1 沥青路面调整平面图  
SCALE 1:75

工程 PROJECT  
洛阳开元壹号商业街及屋顶花园  
景观设计

图名 TITLE  
附图01

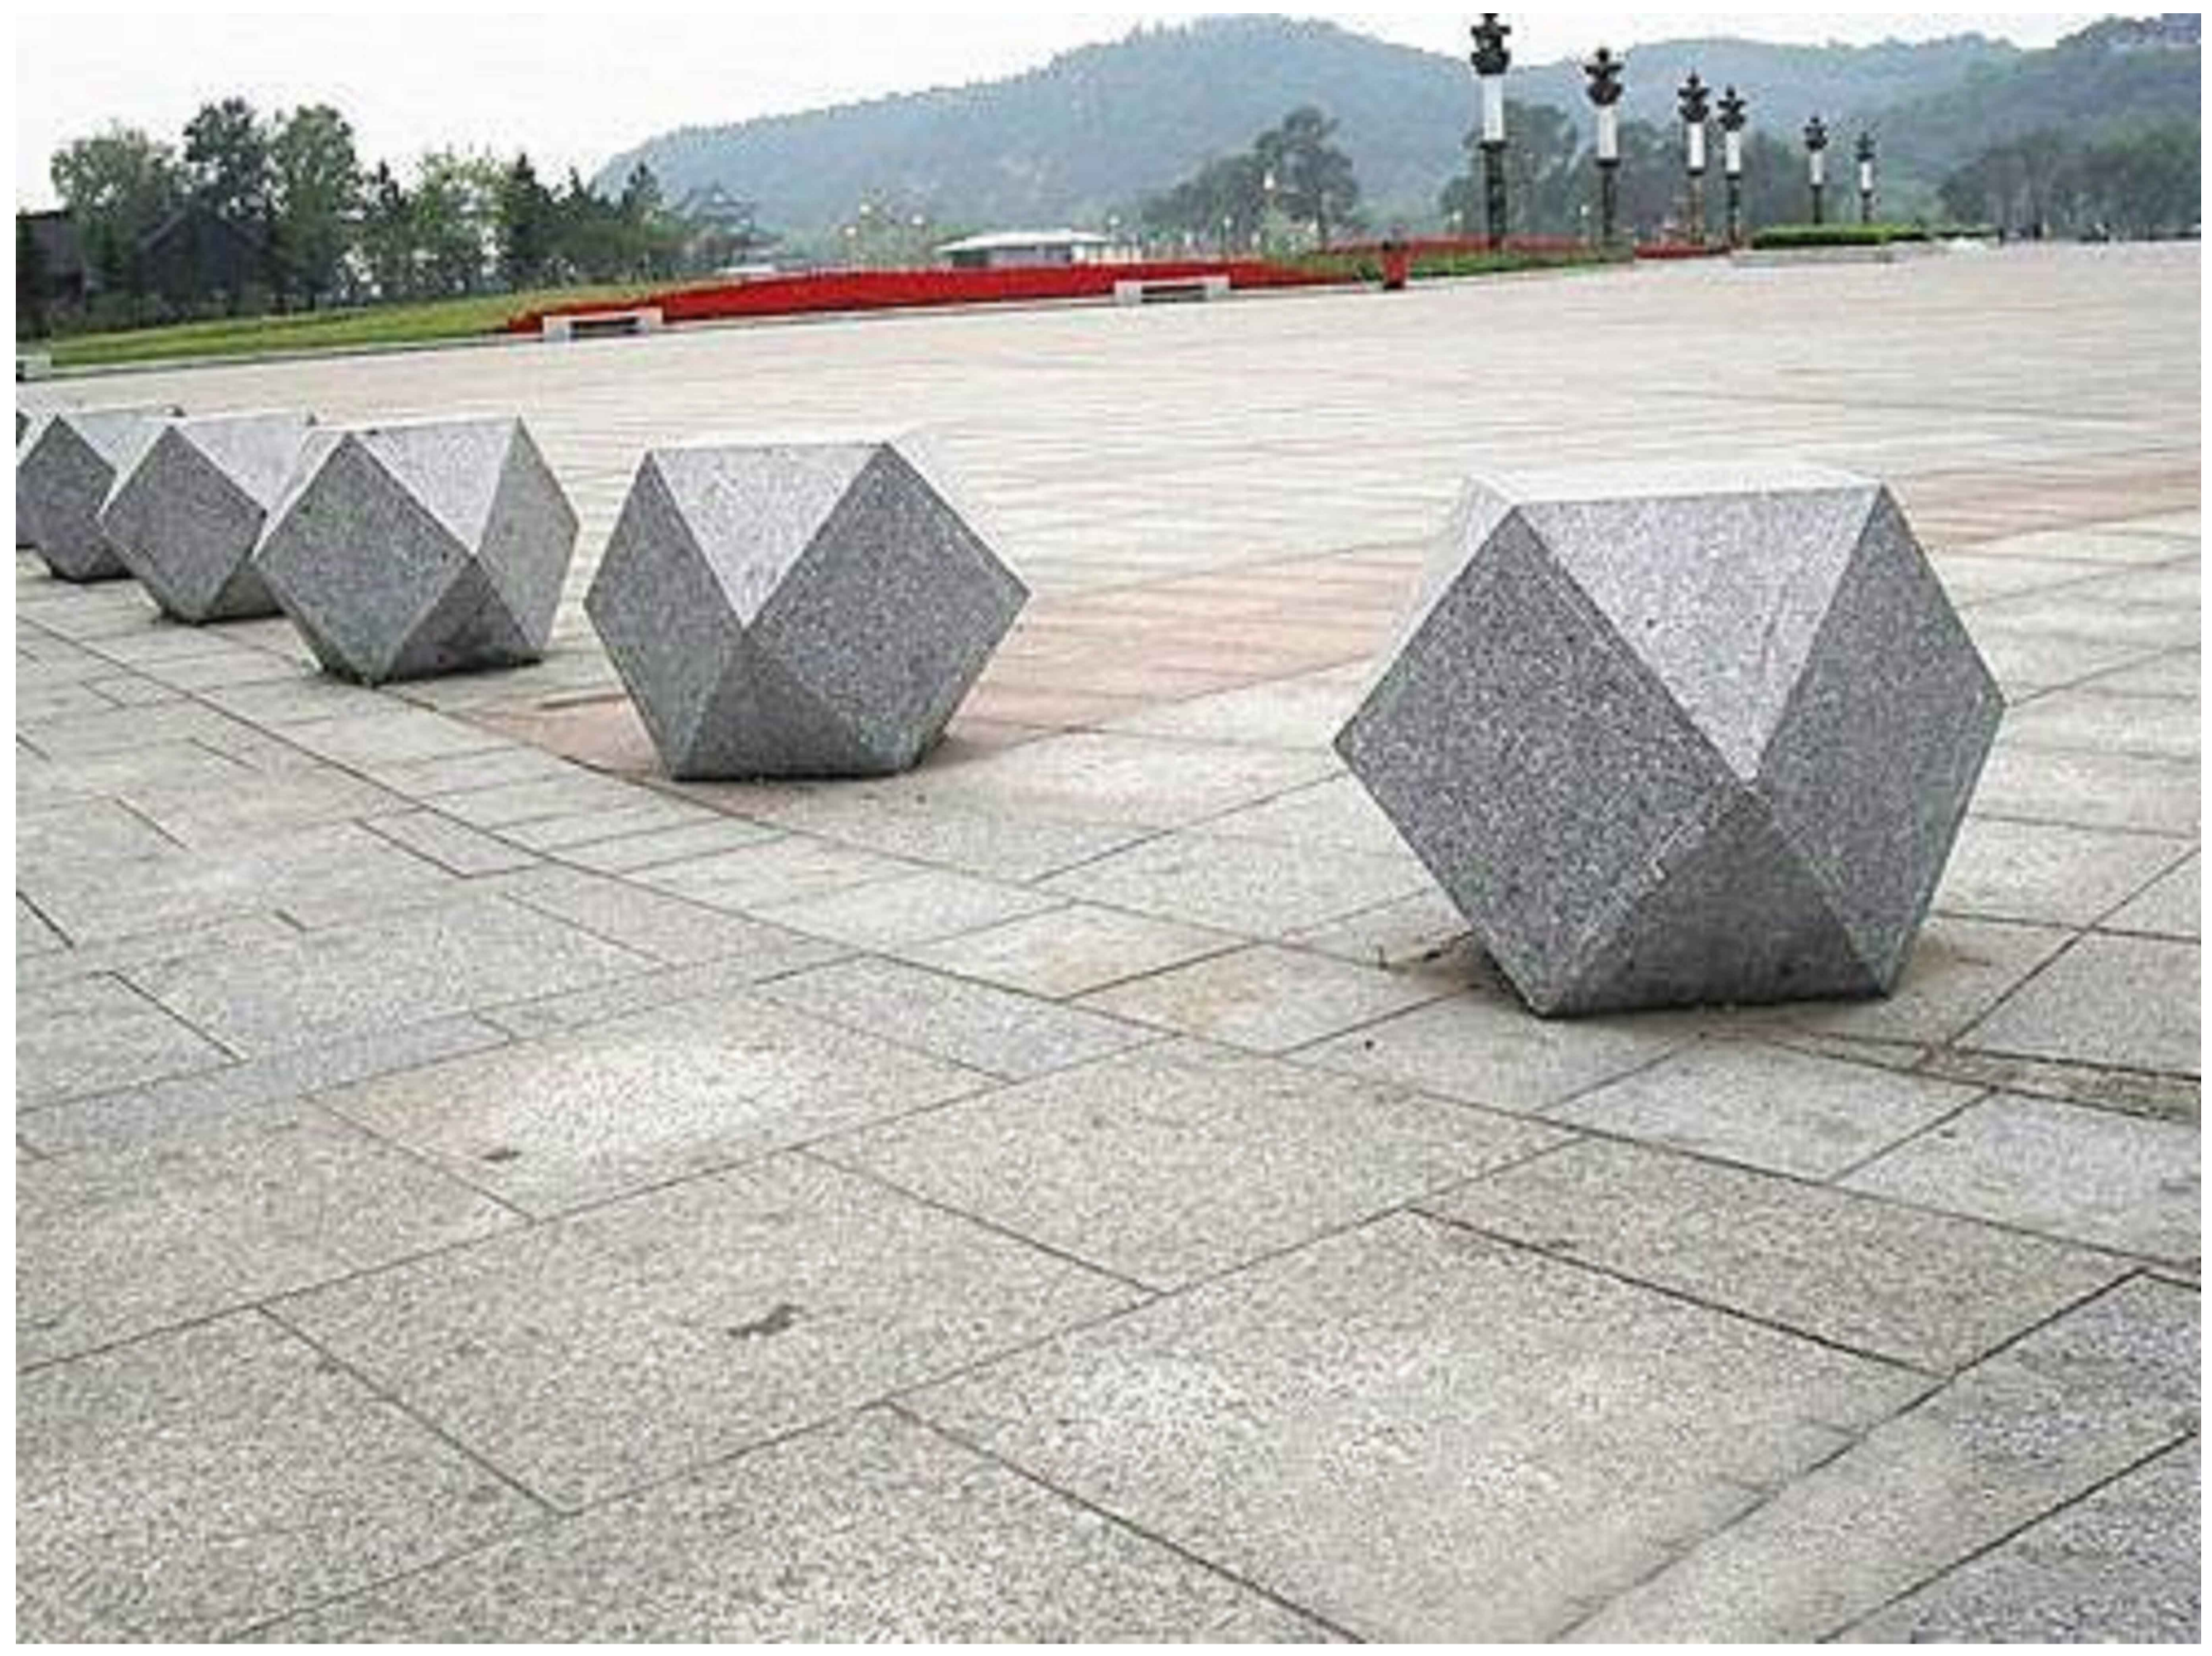
注：阻车石未在本次变更内容中，由物业后期根据实际情况自行摆放，上图仅为阻车石示意图。
